Format:	Maßstab:	Erstellt am:	Erstellt von:	Status:	Index Nr.:	Index vom:
ISO A1	1:100	28.07.22	SW	F	<b>01</b>	<b>21.06.2023</b>

**893-GSA-SOS-LP5-20-DE-FM-BTA-F-01**

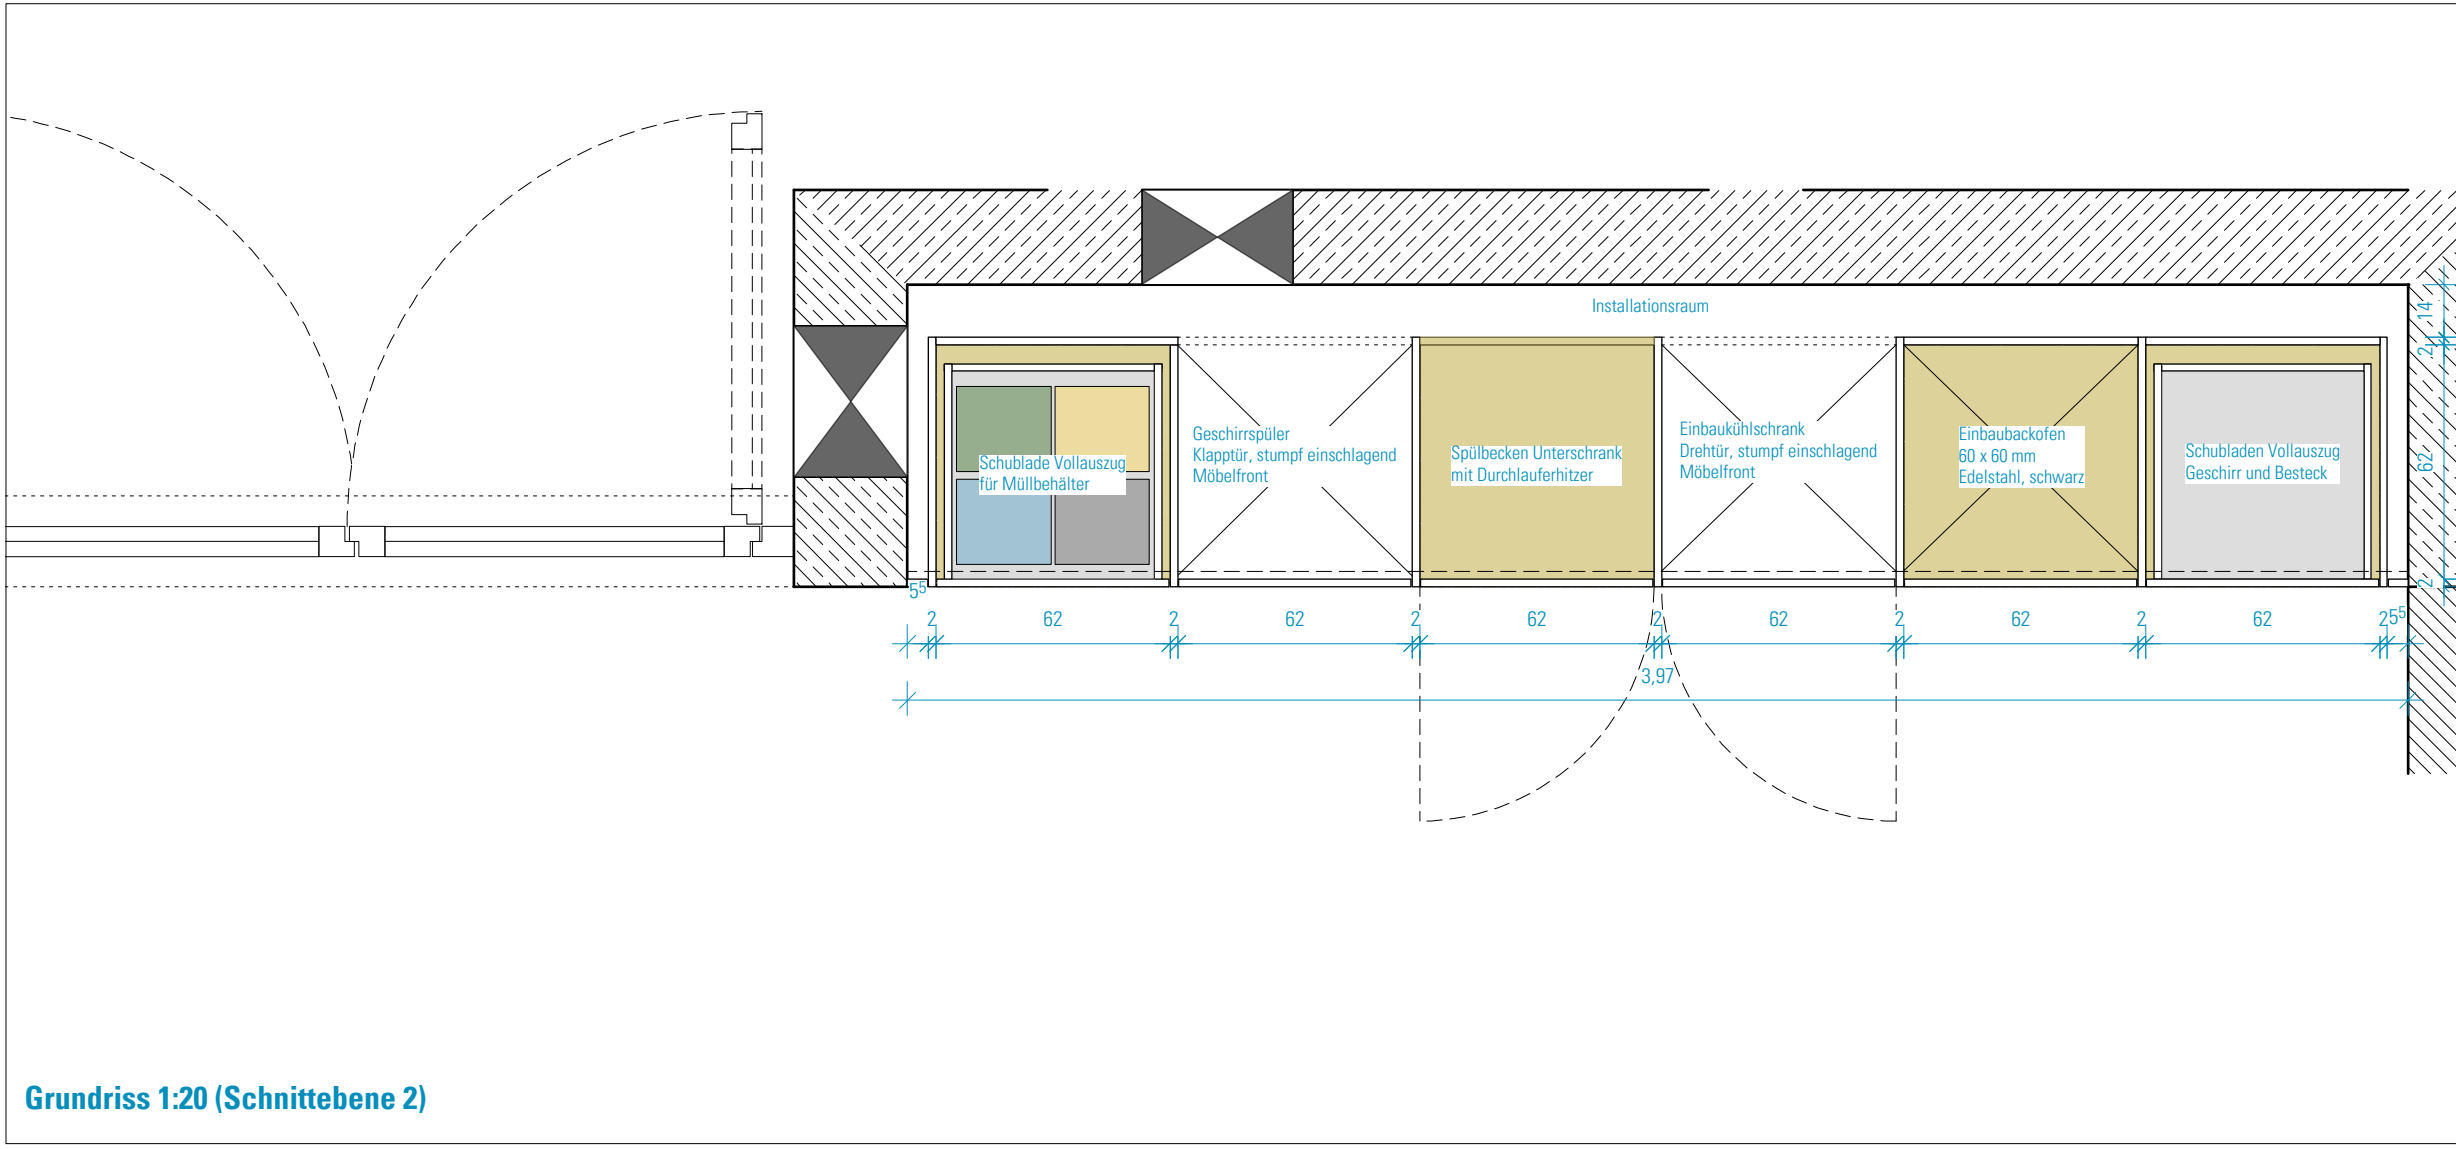
Schrank ohne Rückwand wegen  
Außenzapfstelle -> diese benötigt ein Sperrventil oder sowas
